## **PRIMERA LINEA DEL METRO DE BOGOTÁ**

# **PROGRAMA DE MANEJO AMBIENTAL DE RCD - ANEXO 1 - (CARTA EAAB Y AUTORIDAD AMBIENTAL COMPETENTE) L1T1-CON-AMB-PN-0011\_A01**

Asunto: Radicado Metro Línea 1 ML1-EXT-EAAB-2021-0002 del 1/02/2021. Solicitud Información para actividades en predios de la EAAB.

ASUNTO: Respuesta al radicado 20211047303: RE: ML1-EXT-CAR-2021-0007 - Solicitud aclaración trámite para la disposición de aguas lluvias Predio Futuro Patio Taller – Primera línea del Metro de Bogotá

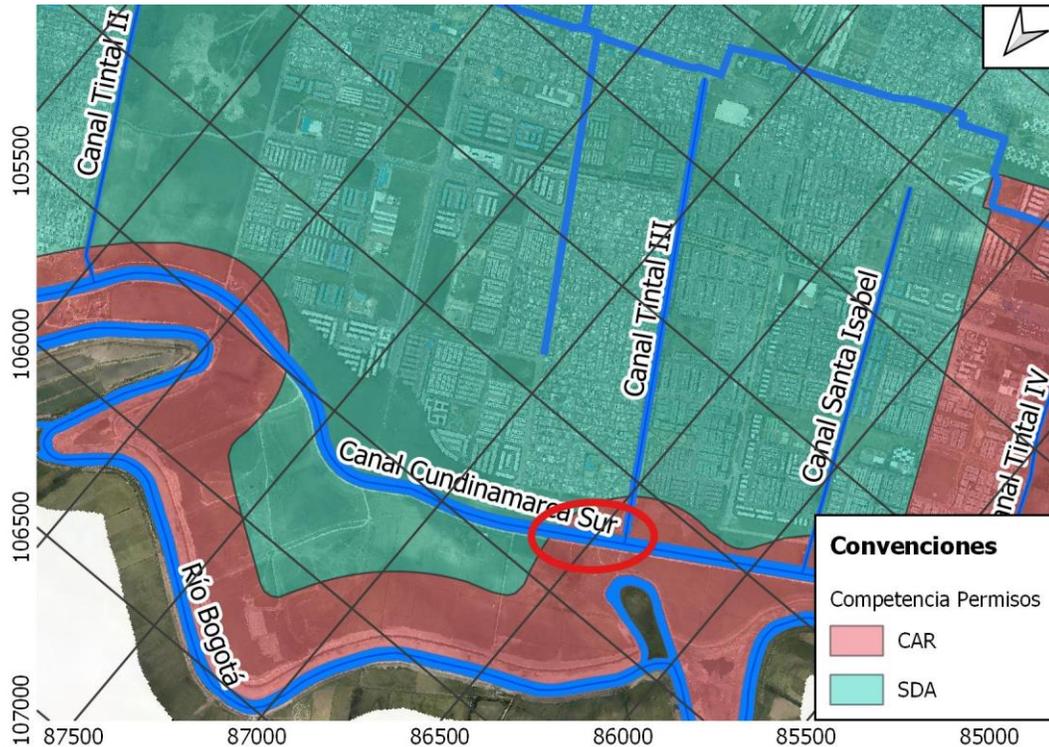
La competencia depende de la clasificación del suelo, en donde en suelo urbano es competencia de SDA y en suelo rural de la CAR. La Dirección Red Troncal de Alcantarillado recomienda que la descarga se realice en zona de competencia de la CAR, debido a que para esta entidad intervenciones sobre el Canal Cundinamarca no requiere de permisos, considerando que es un canal artificial que opera y mantiene la EAAB, por lo que solo se debe informar su intervención.

En la siguiente imagen se pueden observar las competencias en la zona de interés y una recomendación del sector de descarga:
